CONSELHO FEDERAL DE ODONTOLOGIA – CFO
PROCESSO ADMINISTRATIVO Nº 0525/2026
PREGÃO ELETRÔNICO Nº 90012/2026

ASSUNTO: Resposta aos Pedidos de Esclarecimento

Base elevada (28cm de base)

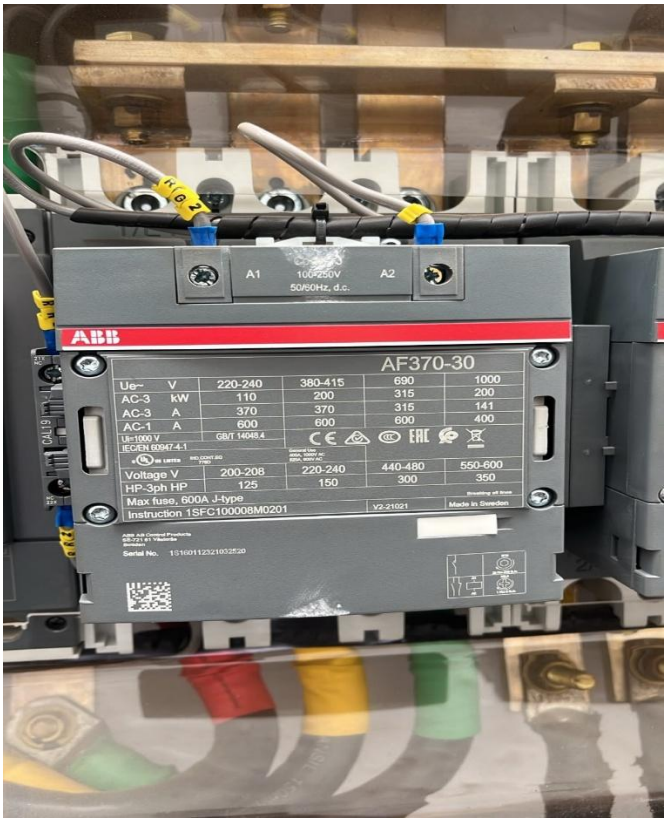
1. Sobre o painel do gerador, a transferência entre rede e gerador pode ser feita em um painel separado, instalado fora da cabine, e no painel interno ficar apenas o módulo controlador e o disjuntor de proteção? Ou todos os componentes (módulo controlador, disjuntor de proteção e componente de transferência) precisam, obrigatoriamente, estar juntos no painel interno do gerador?

2.6 Já existe base de concreto construída para o gerador?

RESPOSTA - Sim, a transferência entre a rede e o gerador pode ser feita em um painel separado, instalado fora da cabine do gerador. Não há nenhuma obrigatoriedade legal ou técnica que exija que o módulo controlador, o disjuntor de proteção e os componentes de transferência (como contatores ou chaves motorizadas) fiquem juntos no mesmo painel interno.

RESPOSTA – SIM , base de concreto elevada de 28cm
